女川原子力発電所2号炉 重大事故等対策の有効性評価について (審査会合における指摘事項の回答)

平成31年4月23日
東北電力株式会社

- 第567回審査会合(平成30年5月8日)において、各種対策実施後の地形データを反映した敷地内氾濫解析の評価結果に基づく津波PRA、シーケンス選定の結果及び防潮堤を越える津波への対策について説明した
- その際、建屋内への浸水を防止する水密扉に対して、工事計画認可申請における取り扱いについてご指摘いただいたことから、その取り扱いについて回答する

- 第672回審査会合(平成31年1月22日)、第675回審査会合(平成31年2月5日)及び第688回審査会合(平成31年2月28日)の指摘事項に対する回答を説明する

図1 O.P.33.9m津波時の敷地内最大浸水深分布

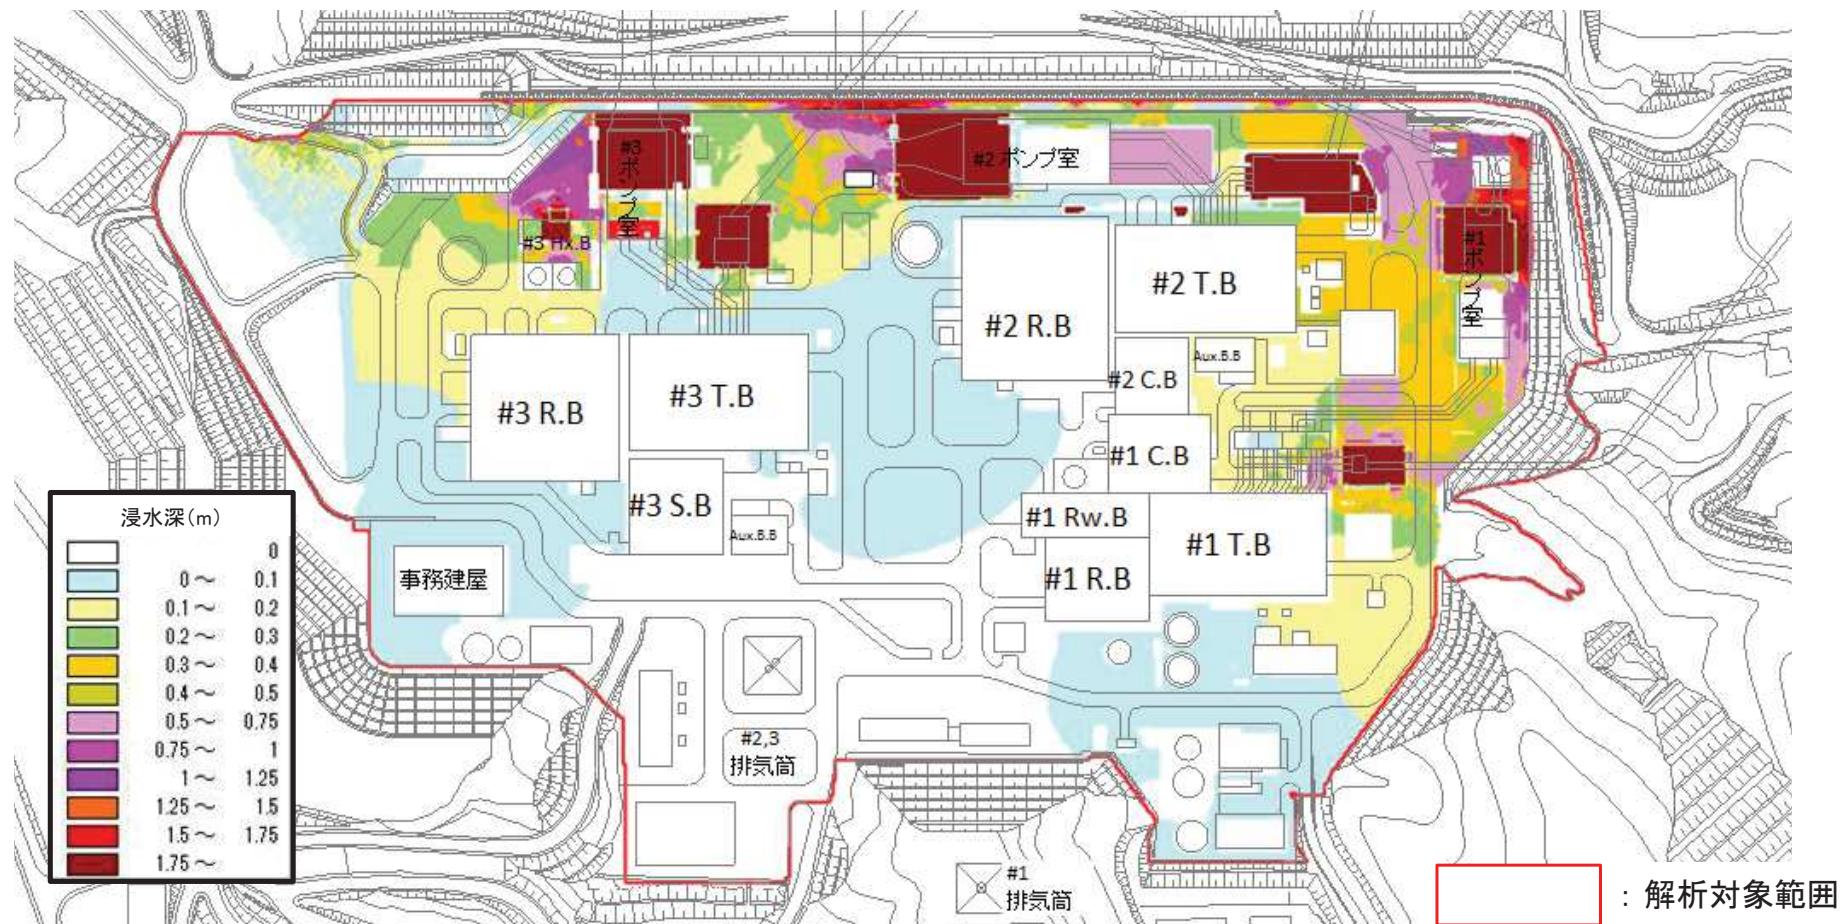
- ・津波シーケンスの選定に際して、建屋内への浸水防止等を目的とした設備の位置づけを整理すること
(建屋の外部水密扉の工事計画認可申請における取り扱いについて確認されたもの)

- ・津波特有の事故シーケンス「複数の緩和機能喪失」については、その事象が発生する津波の年超過確率は 10^{-7} オーダーであり、全炉心損傷頻度(8.9×10^{-5} ／炉年)に占める割合は1%未満と小さいことから、新たな事故シーケンスグループとして追加しないこととしている
- ・また、O.P.33.9m津波時の敷地内氾濫解析の結果(図1参照)、原子炉建屋及び制御建屋周辺では0.1m～0.2m程度の浸水であり、建屋のカーブ高さ0.33m以下であることを踏まえると、建屋内への浸水防止対策は必要ない状況にある
- ・先行プラントの審査実績を踏まえると、津波特有の事故シーケンスを新たな事故シーケンスグループとして追加しない場合、建屋内への浸水防止対策設備を工事計画認可申請の対象設備とはしていない
- ・以上より、女川原子力発電所2号炉において、敷地に遡上する津波に対する建屋内への浸水防止を目的とした設備については、工事計画認可申請の対象設備とはしないこととする
- ・なお、原子炉建屋及び制御建屋の外部水密扉については、自主的な安全性向上の観点から、O.P.33.9mを超える津波として、津波PRAにおいて防潮堤が機能維持される津波高さであるO.P.38.6m※における敷地内氾濫解析結果に基づく浸水深を考慮し、設計、設置を行う方針である

図2 LOCA時注水機能喪失における原子炉格納容器気相中への無機よう素の移行過程

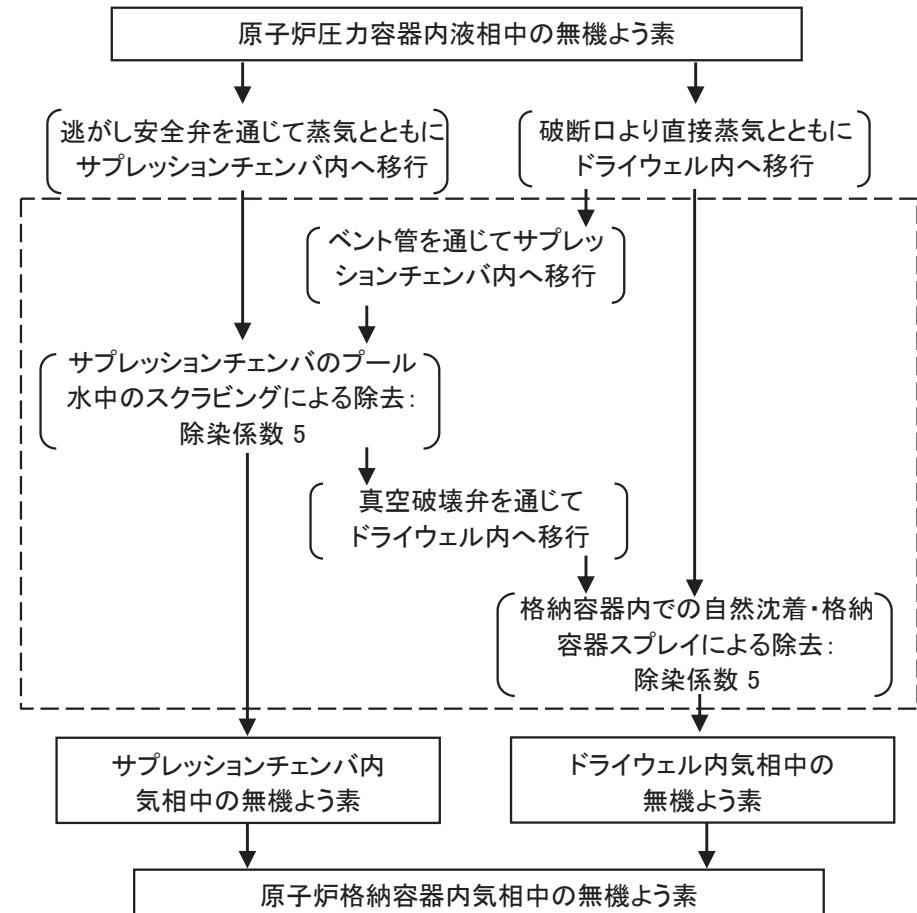
- ・格納容器内の自然沈着・格納容器スプレイの除染係数を設定する際に引用しているCSE A6実験の試験条件の実機への適用性及び除染係数の設定の考え方を整理して提示すること。
(格納容器内の無機よう素の沈着効果としてCSE実験を参照し、除染係数として5を適用することの妥当性を説明すること)

- LOCA時注水機能喪失においては、無機よう素の格納容器内気相中への移行経路として、逃がし安全弁を通じてS/Cの気相部に移行するものと、破断口より格納容器内に直接排出されるものが想定され、その移行割合については、原子炉減圧のタイミングや破断口の大きさに依存する(図2)。
- しかし、いずれの経路を経由しても、逃がし安全弁を通じて移行するものには、S/Cプール水でのスクラビングによる除去が期待でき、破断口より格納容器内に直接排出されるものに対しては、格納容器内の自然沈着・格納容器スプレイによる除去(CSE実験からは除染係数として数100程度という知見が得られている)が期待できるため、格納容器内気相中に移行する無機よう素に対しては、いずれか一方の除去効果が期待できる。
- 以上を踏まえ、蒸気の移行割合によらずに評価するため、格納容器内における無機よう素の自然沈着・格納容器スプレイによる除去効果としては、サプレッションチャンバのプール水中のスクラビングによる除染係数と同じ、除染係数5を適用することとした。

図5 破裂判定曲線

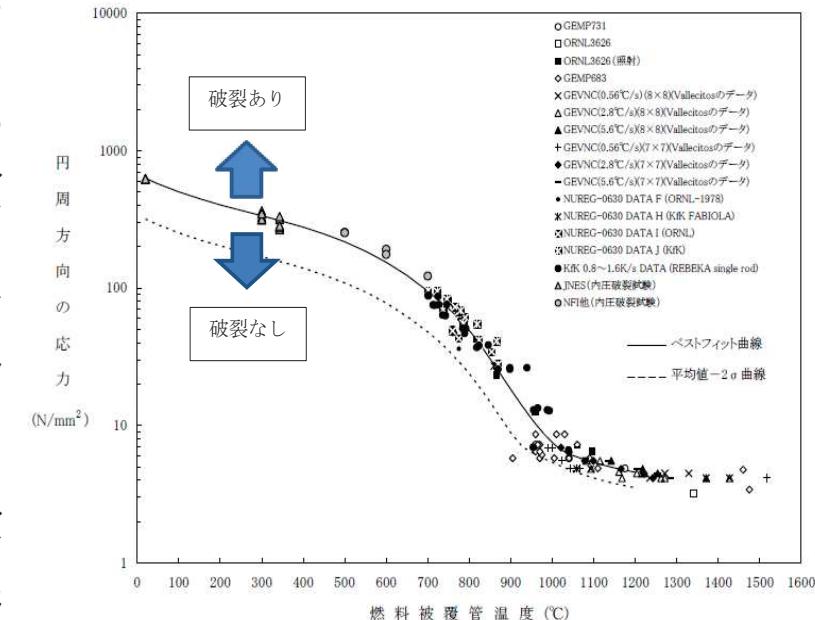
- ・燃料被覆管に破裂が発生する時点の燃料被覆管温度と燃料被覆管の円周方向の応力の関係において、評価結果がベストフィット曲線に近接していることの影響を整理して提示すること。

- ・解析コードにおいて、燃料被覆管の温度上昇時の燃料被覆管の破裂の有無を判定するため、図5に示す破裂判定曲線のうちベストフィット曲線を用いており、燃料被覆管温度と円周方向の応力の解析結果がベストフィット曲線を上回っていれば「破裂あり」と判定している。
- ・ベストフィット曲線は、従来の設計基準事故(LOCA)解析において燃料被覆管の破裂判定に用いられているものの、ベストフィット曲線に近接する領域においては、試験データにはらつきがあり、不確かさがあると考えられる。
- ・事故シーケンスグループ「高圧・低圧注水機能喪失」及び「LOCA時注水機能喪失」において、一部の燃料集合体の線出力密度の高い燃料棒のみがベストフィット曲線に近接する解析結果となっている。ここでは不確かさの影響を把握するため、原子炉注水操作が遅れ、燃料被覆管に破裂が発生することで放射性物質が放出された場合の影響を、感度解析※1にて確認した。

図7 水位と放射線量率の関係(例)

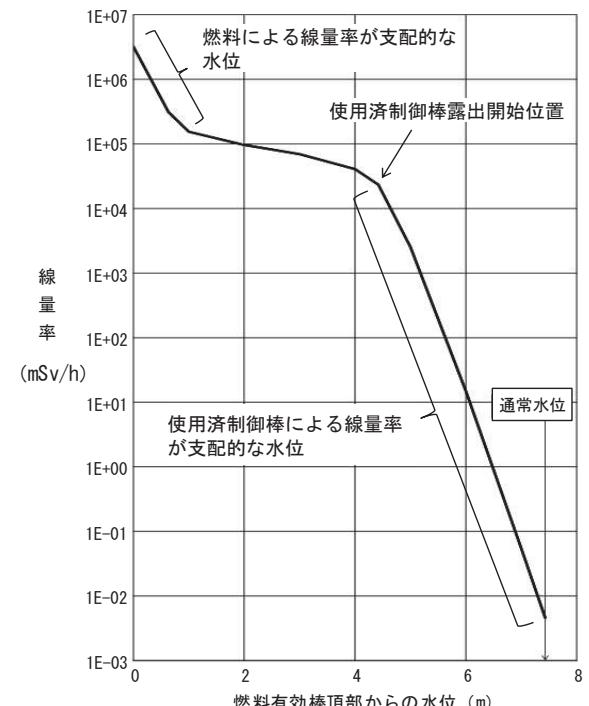
- ・使用済燃料プール水位／温度(ヒートサーモ式)の水位計測機能に係る信頼性について、測定原理の多様性も含めて整理して提示すること。

- 使用済燃料プール水位／温度(ヒートサーモ式)により使用済燃料プールの状況を推定するとともに使用済燃料プール上部空間放射線モニタ(高線量、低線量)により水位／放射線量の関係を利用し、必要な水位が確保されていることを推定(図7)
- 使用済燃料プール監視カメラにより使用済燃料プールの状態を確認

図9 BAF+20%到達時の原子炉減圧までの対応フロー(イメージ)

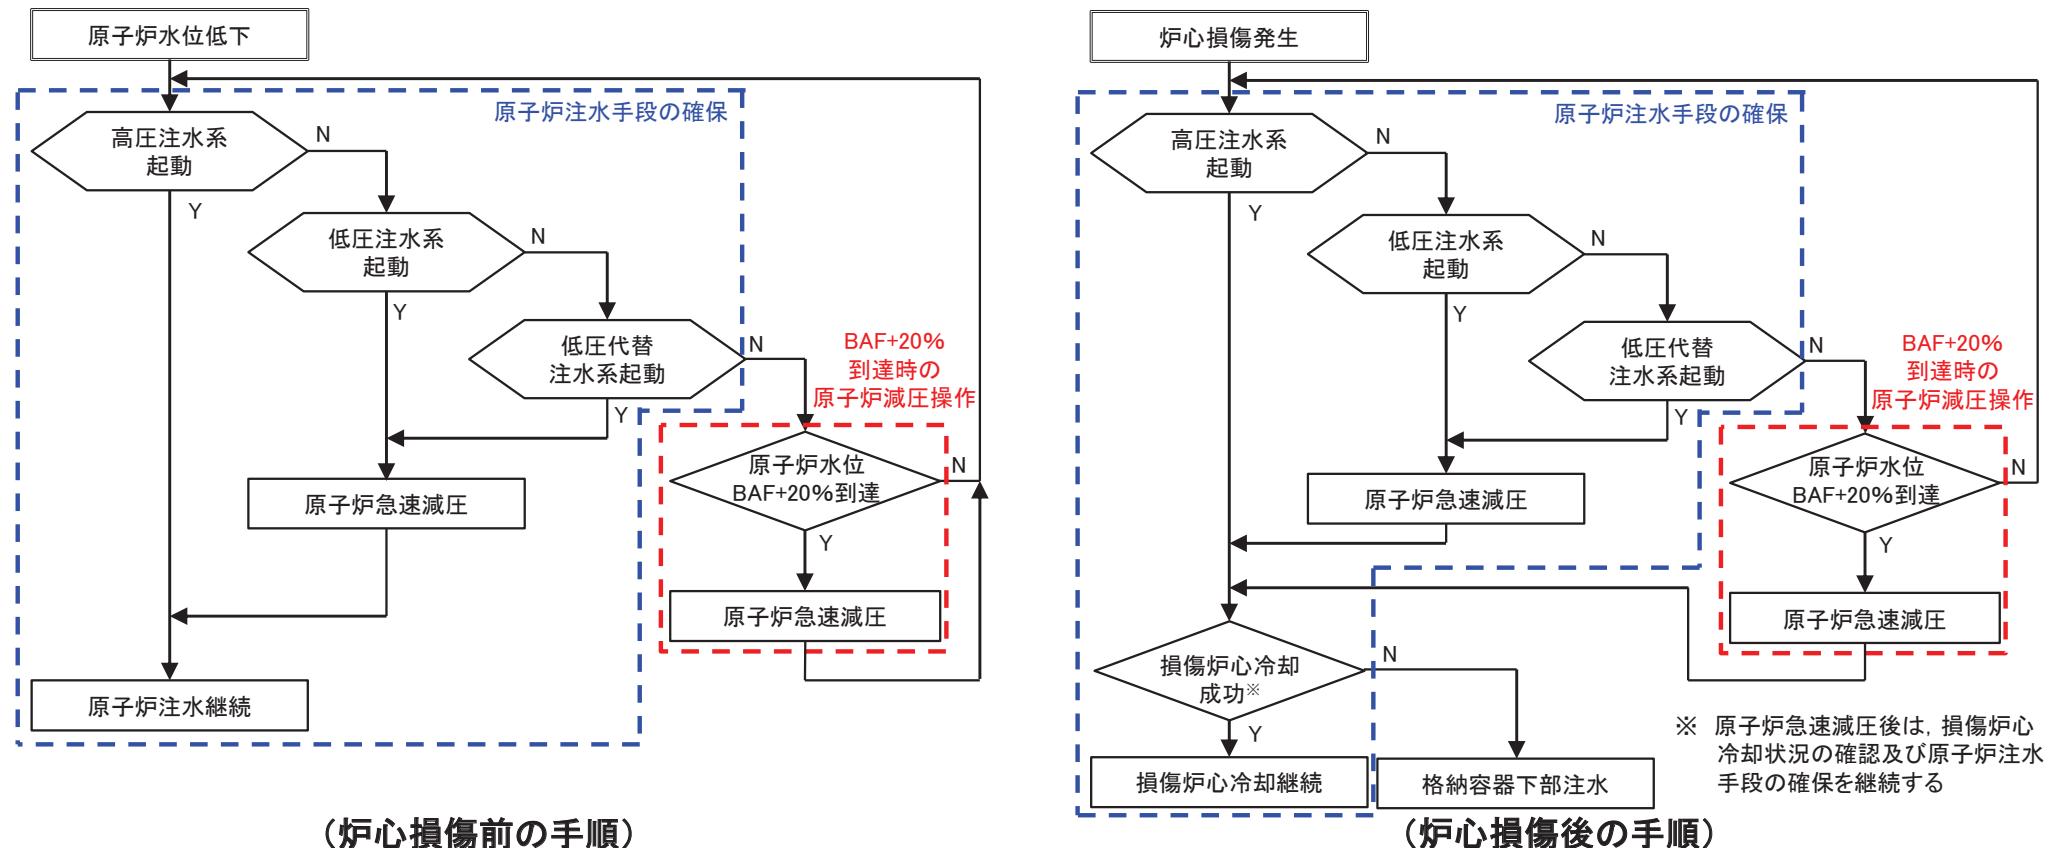
- ・原子炉注水手段がない場合における原子炉減圧タイミングについて、炉心損傷していない段階で、減圧により炉心損傷に至るという対応の考え方を整理して提示すること。また、解析上の着手基準と実際の手順の着手基準の関係を整理して提示すること。

- 技術的能力1.3「原子炉冷却材圧力バウンダリを減圧するための手順等」において“炉心損傷前における原子炉水位BAF+20%到達時の原子炉減圧手順”が記載されておらず、解析上の操作条件と不整合が生じていたため、“炉心損傷前における原子炉水位BAF+20%到達時の原子炉減圧手順”を追加し、解析上の操作条件と技術的能力(手順)の整合を図った。
- 図9に示すとおり、炉心損傷前後に係らず原子炉注水手段の確保を優先的に実施し、原子炉水位がBAF+20%に到達した時点で原子炉減圧操作を実施する。

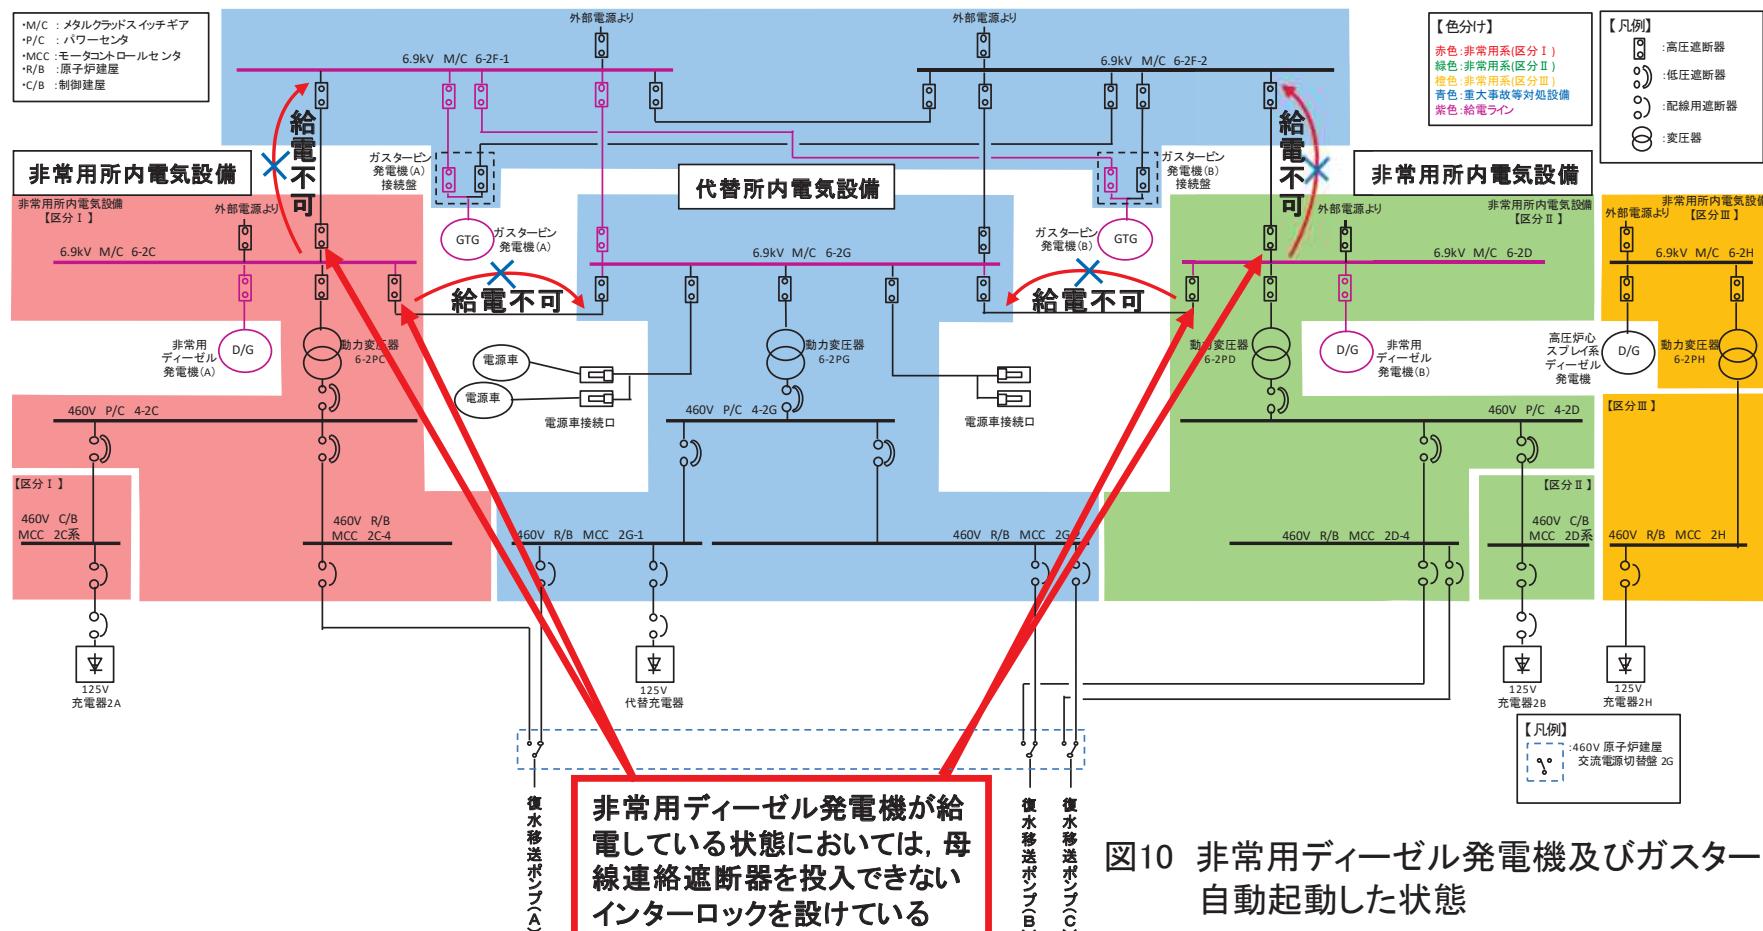
- ・非常用ディーゼル発電機(B)から復水移送ポンプ(A)への給電について、現状の設計を踏まえ、実現可能性を整理して提示すること。

- ・復水移送ポンプ(A)への給電については、非常用ディーゼル発電機(A)、ガスタービン発電機又は電源車により給電する設計としている。
- ・非常用ディーゼル発電機(B)のみが使用可能な状況においては、母線連絡遮断器のインターロックを除外し、母線連絡遮断器を投入することで、非常用ディーゼル発電機(B)から復水移送ポンプ(A)への給電は可能である。
- ・しかしながら、インターロックを除外した状態での電源復旧過程において、各電源の同一母線への給電によりトリップが発生する可能性がある。

図17 タンクローリA及びBにおける燃料補給対象設備

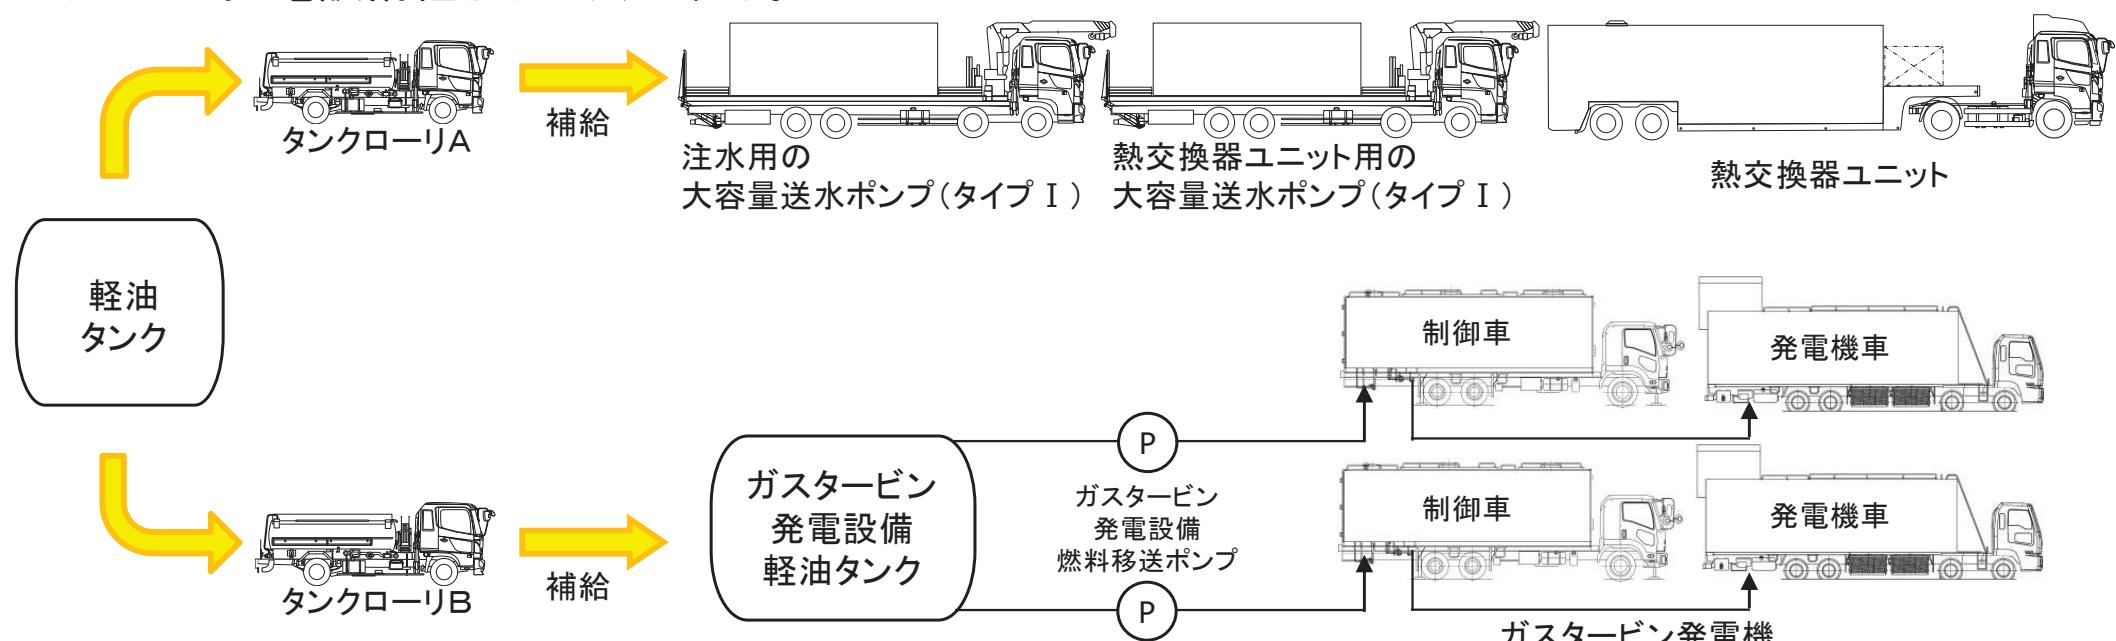
- ・軽油タンク間におけるタンクローリによる燃料補給手段を追加したことに伴い、その他の補給先も踏まえてタンクローリの必要台数を整理して提示すること。

- ・タンクローリは、必要な重大事故等対処設備に燃料を補給できる容量を有するものを1セット2台使用し、保有数は、1セット2台に加えて、バックアップ用として1台の合計3台を保管する。
- ・燃料補給対象設備は、同時にその機能を要求される燃料補給を必要とする重大事故等対処設備が最大数となる有効性評価の各重要事故シーケンス等から選定し、注水用の大容量送水ポンプ(タイプI)，熱交換器ユニット用の大容量送水ポンプ(タイプI)，熱交換器ユニット及びガスタービン発電機(ガスタービン発電設備軽油タンク)とする。
